Paragraaf 2.1.6 Artikel 2.31.

Totaal afvoeren van hemelwater perceel 2183

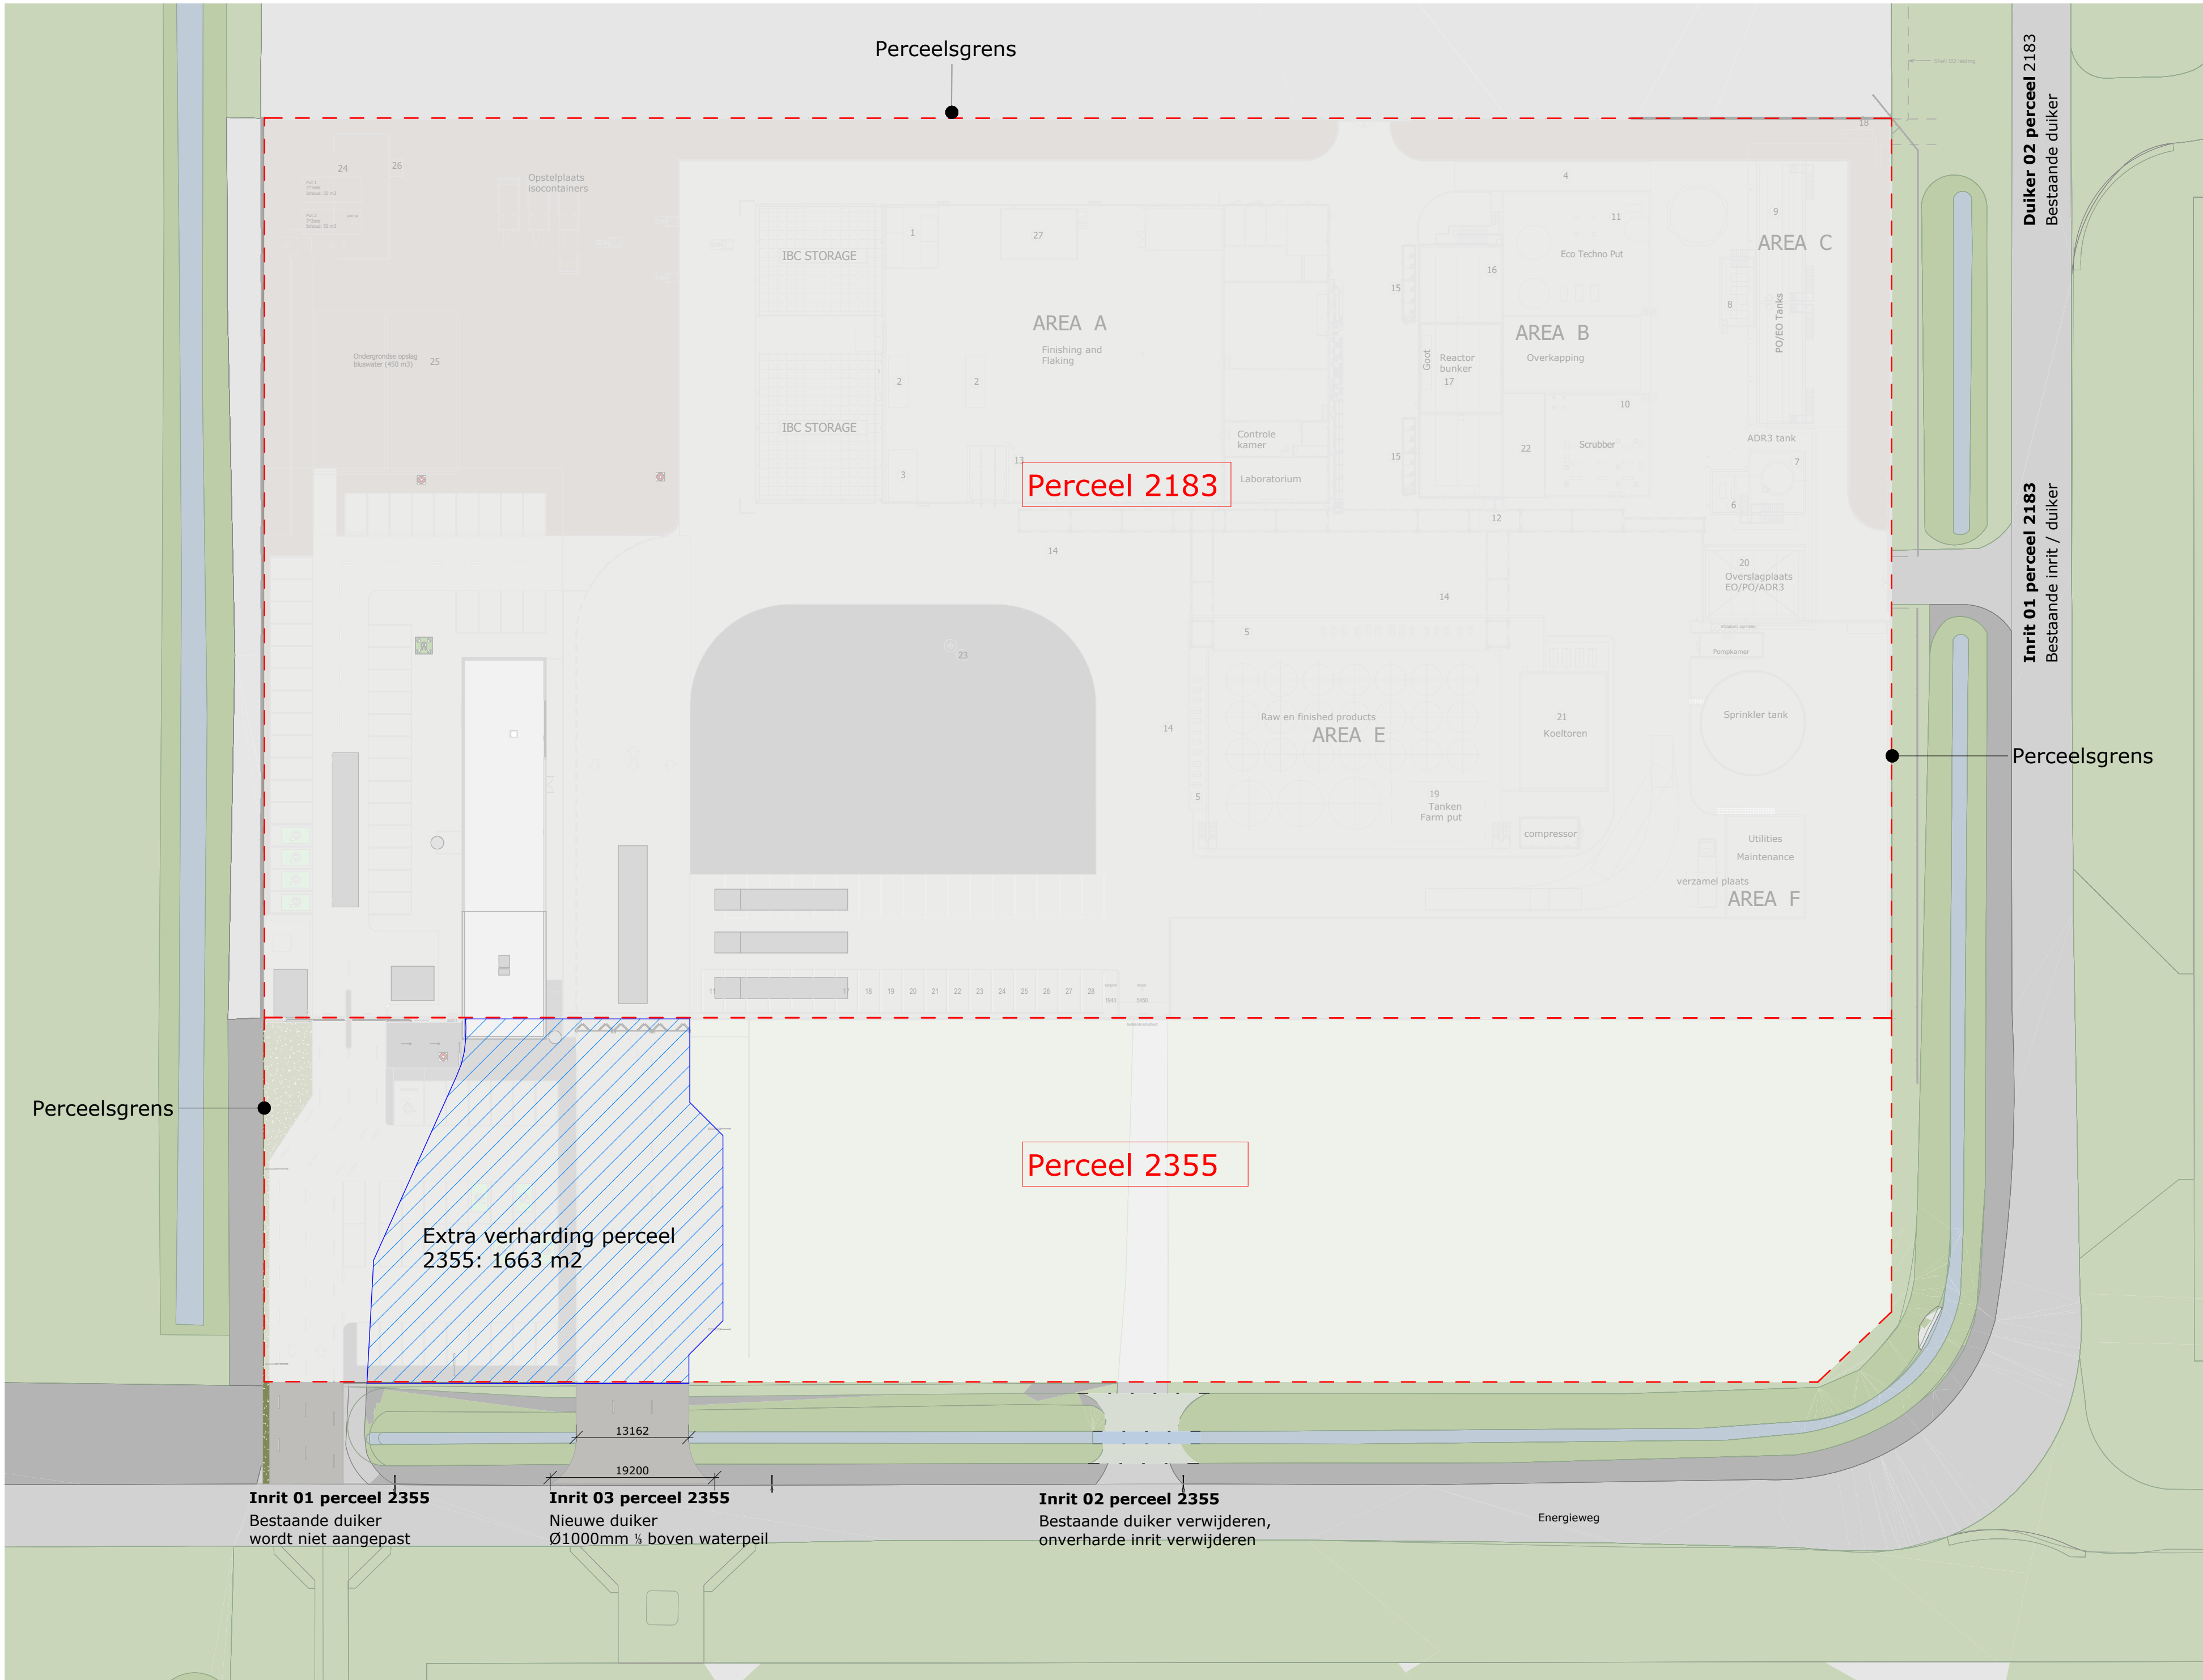
1663m² x 1 x 0,06= 99,78m³

Af te voeren op hemelwatersysteem perceel 2183.

Reactie waterschap 26.06.2025

De compensatieplicht voor het afkoppelen van de verharding is in de specifieke geval niet nodig omdat in een eerder stadium is aangetoond dat het lokale watersysteem ruim voldoende is ontworpen om het hemelwater te kunnen verwerken.

Vestigingsvergunning 24-04-2025

Er is in deze situatie geen retentie vereist omdat binnen het projectgebied van het Industrial Park Moerdijk centraal in de afwatering is voorzien, zoals onder andere is aangegeven in de door het waterschap verleende vergunning met het kenmerk 17UTP01923 van 14 juni 2017.
